**Dossier de demande de renouvellement
et d'extension d'autorisation de carrière au titre de la
rubrique 2510 des ICPE**

**Mémoire-Réponse à
l'Avis de la MRAE**

*Carrière alluvionnaire de Villemanoche
Commune de Villemanoche (89)*

Décembre 2018

Localisation de la portion de l'Yonne classée en "Réservoir Biologique"

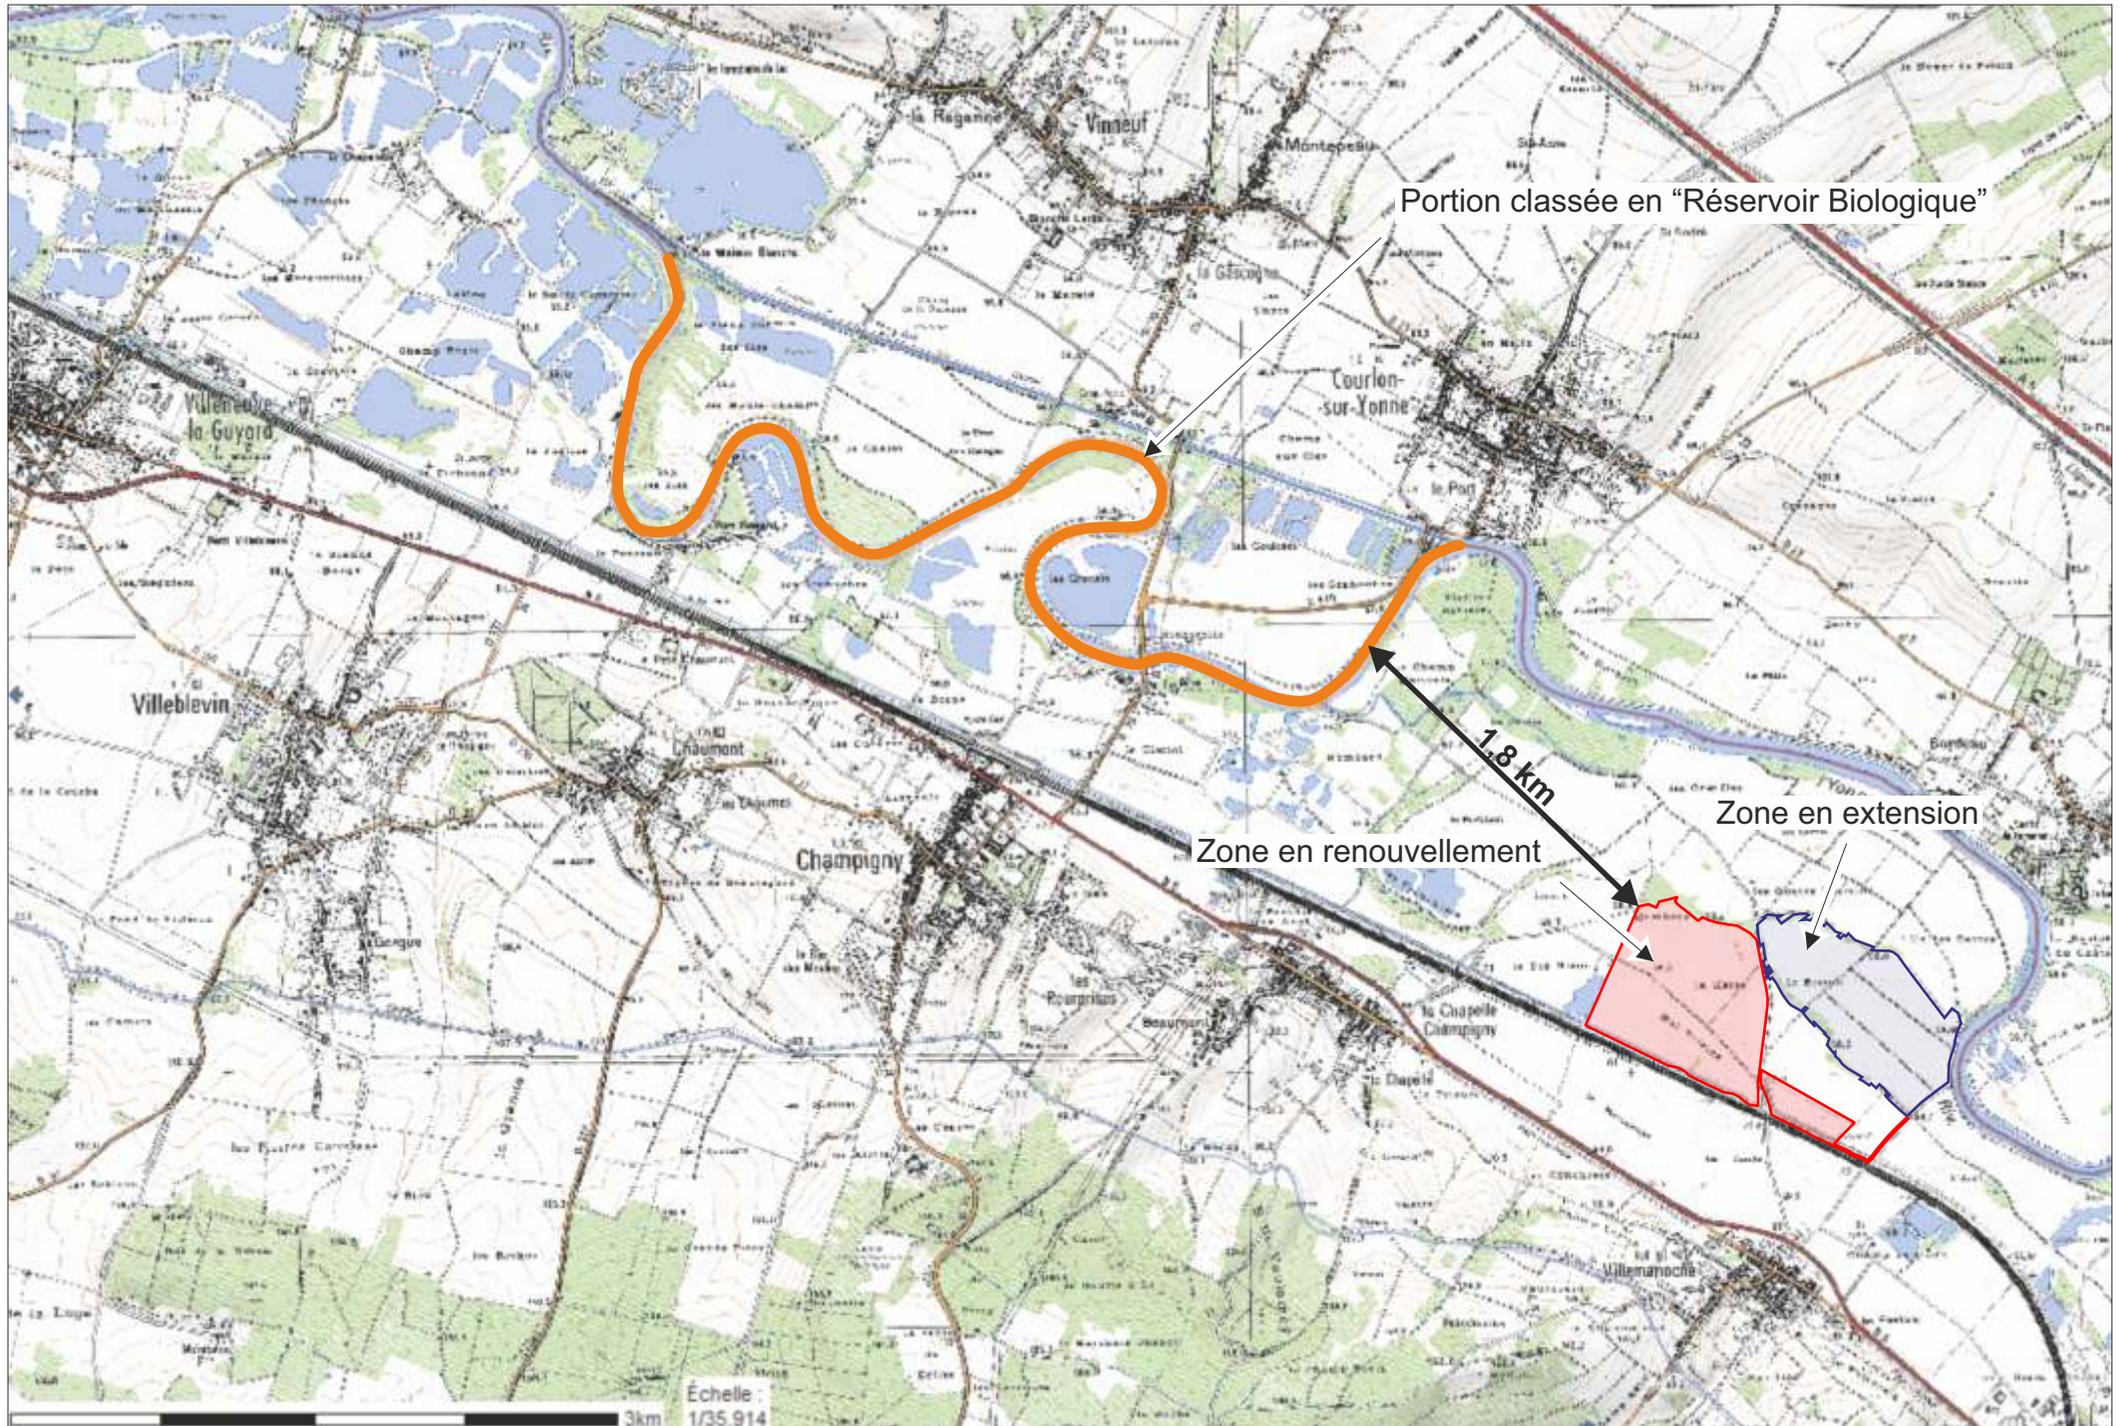
<p>les risques d'inondations (partie 2.3.4) : la cartographie des aléas et du zonage du PPRI (plan de prévention du risque inondation) de l'Yonne devront être intégrées à l'étude d'impact, le projet d'extension étant situé en zone rouge du PPRI, et en zone d'aléa moyen à fort. Les zones d'écoulement préférentielles sur le site (noues périphériques, ru, fossés) mériteraient d'être analysées et présentées dans cette partie.</p>	<p><i>La cartographie du PPRI est présentée en Annexe 4 de l'Etude d'Impact.</i></p> <p><i>Les zones d'écoulement préférentielles que sont les noues périphériques seront conservées dans le cadre de l'exploitation.</i></p>
<p>La biodiversité (partie 2.5) : une portion de la rivière Yonne est classée en réservoir biologique du SDAGE (schéma directeur d'aménagement et de gestion des eaux) à environ 2 kilomètres en aval du projet. Cette information ne figure pas au dossier. Les raisons d'être de ce réservoir biologique et les sensibilités qu'il implique devront être présentées dans l'état initial.</p>	<p><i>Le réservoir biologique a été pris en compte dans le dossier en tant que zone de frayère située en aval du site et dans les cartes du SRCE présentées dans l'étude écologique.</i> <i>Il s'agit en effet d'une zone classée en réservoir biologique du SDAGE.</i></p> <p><i>La définition d'un «réservoir biologique» au sens de l'article L.214-17 du code de l'environnement est donnée à l'article R.214-108 du même code. Il s'agit de «cours d'eau, parties de cours d'eau ou canaux qui comprennent une ou plusieurs zones de reproduction ou d'habitat des espèces de phytoplanctons, de macrophytes et de phytobenthos, de faune benthique invertébrée ou d'ichtyofaune, et permettent leur répartition dans un ou plusieurs cours d'eau du bassin versant».</i></p> <p><i>Dans le cadre du réservoir biologique de l'Yonne située à 1,8 km du projet (Cf. Annexe B), c'est notamment pour les potentialités liées aux frayères que cette portion de cours d'eau est classée. Cependant et comme rappelé dans le dossier, l'impact global du projet est plutôt positif d'un point de vue hydrogéologique pour le ru situé à proximité du site et donc également pour les zones de frayères en aval. De plus, les effets du projet sont quasiment nuls d'un point de vue hydrogéologique à une telle distance.</i></p>
